Comité de Quartier Croix de Pierre
2 rue Lafage
31300 Toulouse

Monsieur le Président
de la commission d'enquête-Publique
sur le Téléphérique Urbain Sud de TOULOUSE

I. Copie de la déposition du Secrétaire Général du comité de quartier Croix de Pierre/Route d'Espagne

ANNEXE I : Positions entre sites SEVESO SH, tracé du TUS et route TMD et toxicité au niveau des cabines en cas d'accident technologique

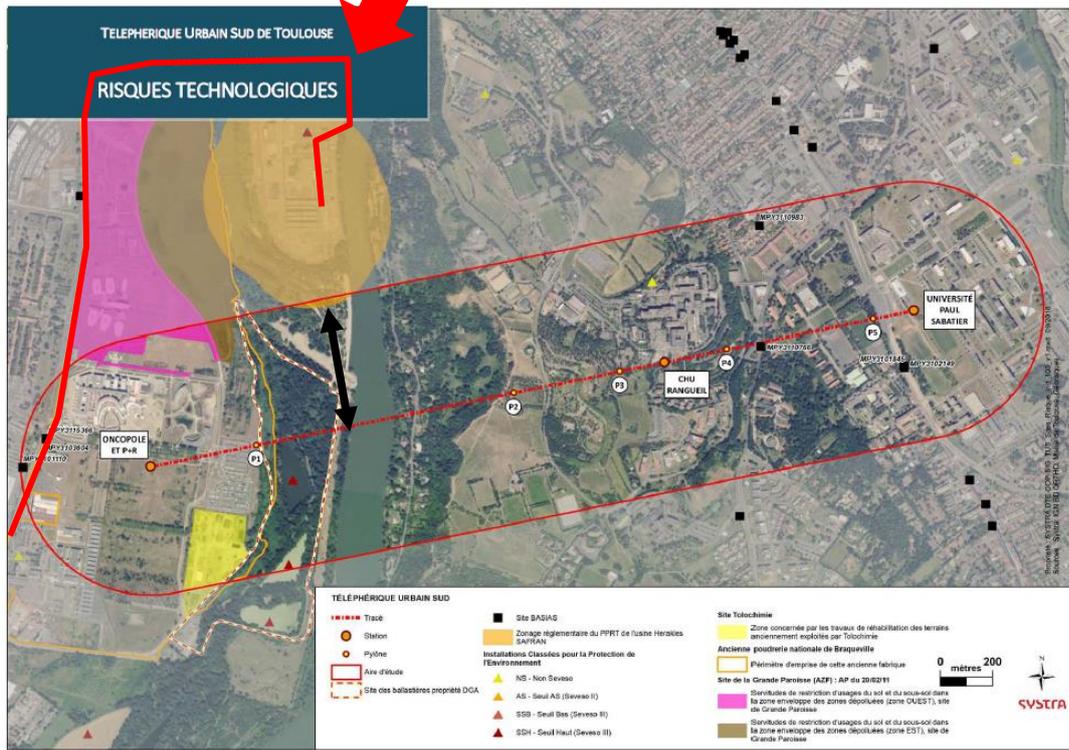
**En cas d'accident technologique, combien de ppm en cabine ?
Sachant que le périmètre SEI (seuil des effets irréversibles)
est à 9 ppm pour 400 mètres du site.**

Ce passage du ou des camions quotidiens relève de la question N°5.

La composition de l'air en cas d'accident technologique relève des questions N°3 et N°4

ANNEXE III : Effet des traînées de sillage des avions sur la stabilité des cabines et, niveau de bruit tolérable pour les passagers (Blast éventuel)

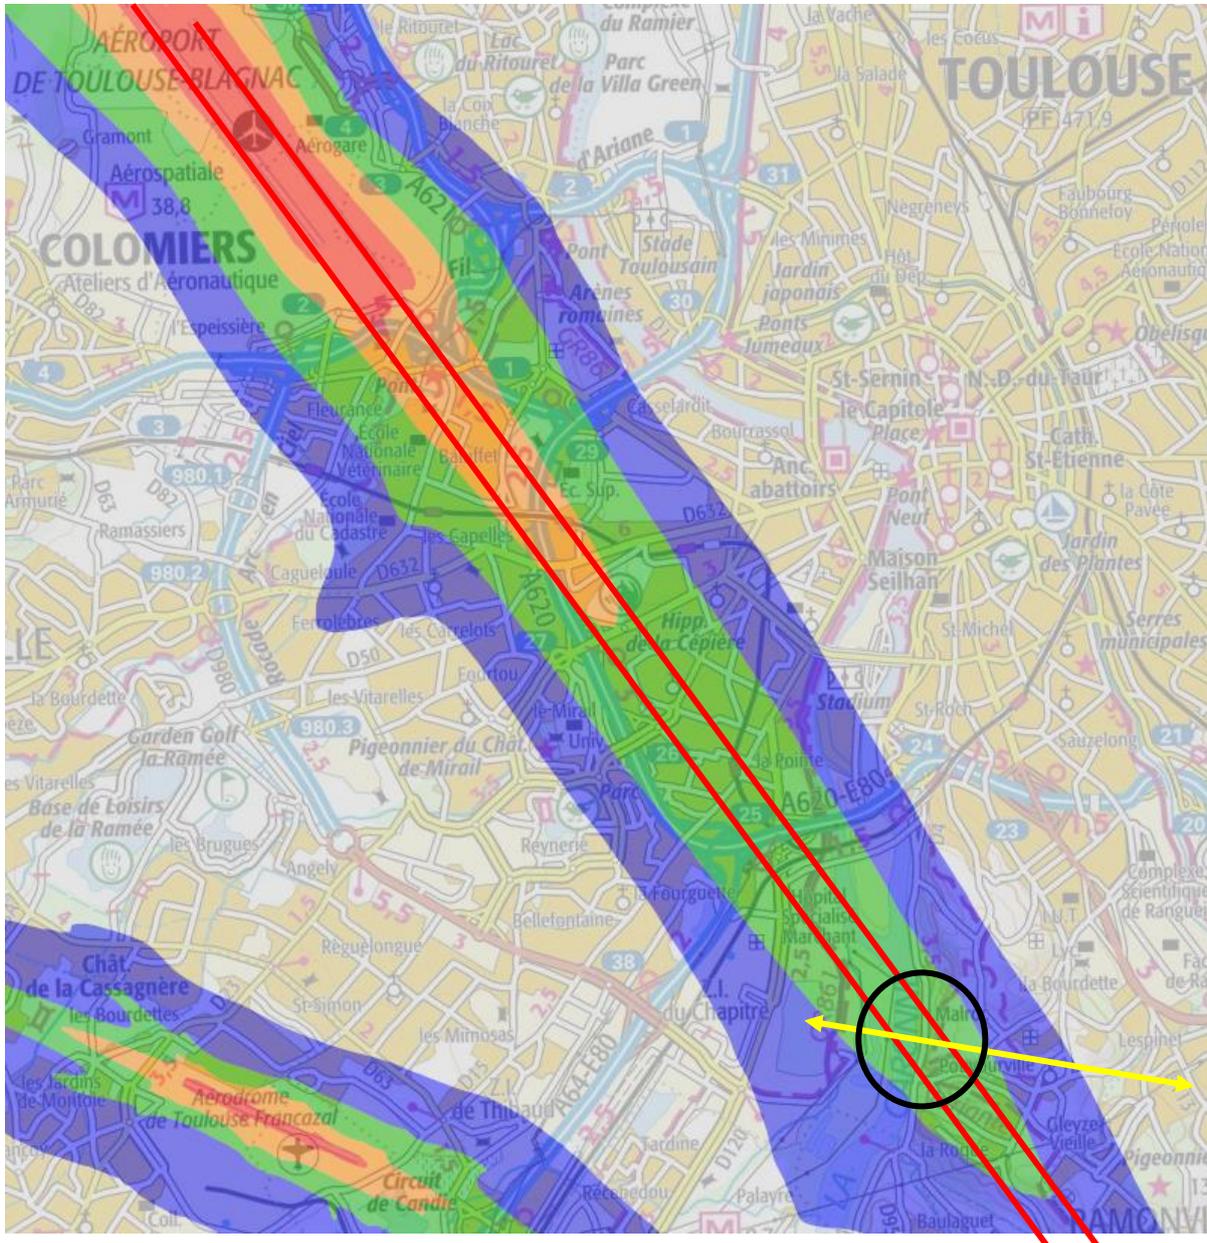
Les 150 avions quotidiens vont survoler les cabines entre les pylônes 1 et 2.

Quel sera le niveau du bruit dans l'habitacle ? Ne risque-t-on pas un effet de blast ?

Quel sera le niveau des turbulences de sillage sur la stabilité des cabines ? Surtout pour les gros porteurs comme l'A 380, le BELUGA et l'ANTONOV.

Figure 56 : Zonage réglementaire du plan local d'urbanisme
(source : Groupement POMA)

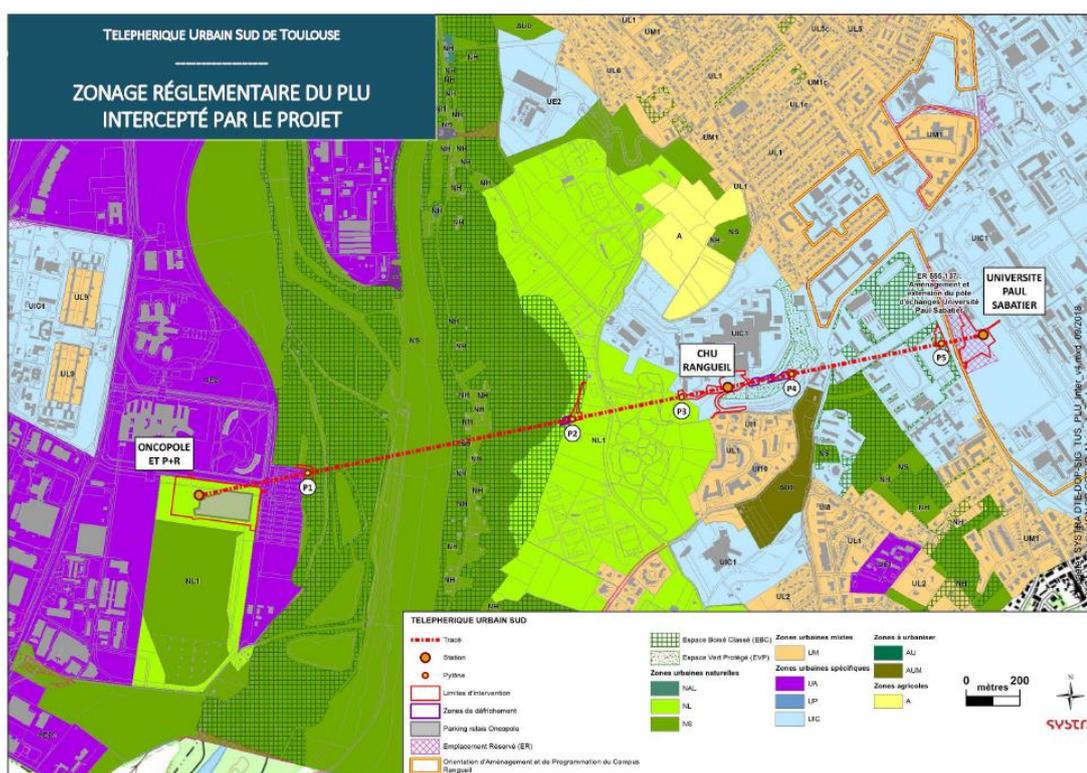
La zone NL sur laquelle est construite la gare TUS de l'Oncopole ne fait-elle pas partie de la surface compensée de MONTAUDRAN qui doit rester classée en zone naturelle vide de tout équipement artificiel, ici, à l'ONCOPOLE?

Qui serait l'opérateur de compensation (Toulouse Métropole ?)

Figure 2 : Localisation prévisionnelle des sondages à la tarière à main

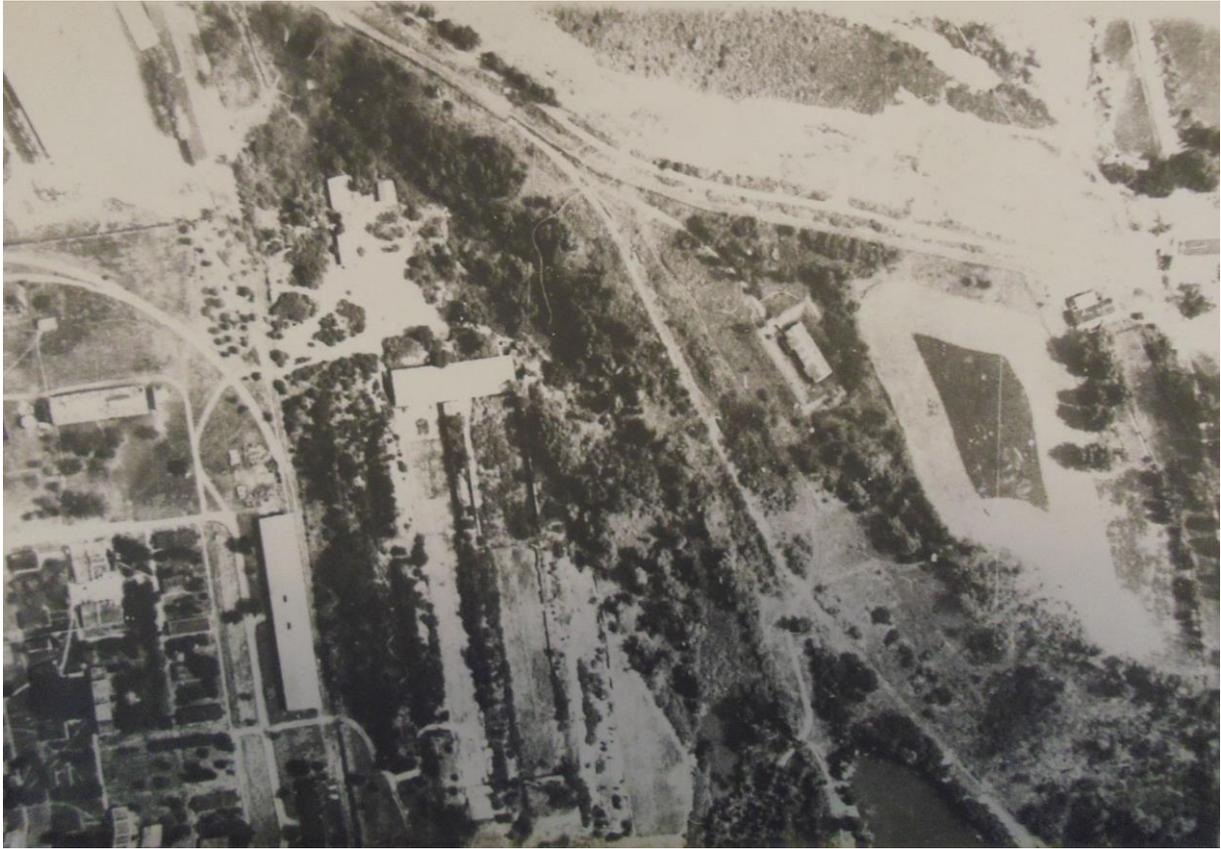
Or jusqu'à aujourd'hui, à part un examen très superficiel et très insuffisant des sols à moins de 50 cm de profondeur en 6 points de sondages réalisés en 2010 par la société Antéa Group pour la DGA, aucune information ne nous renseigne sur l'histoire de cette zone.
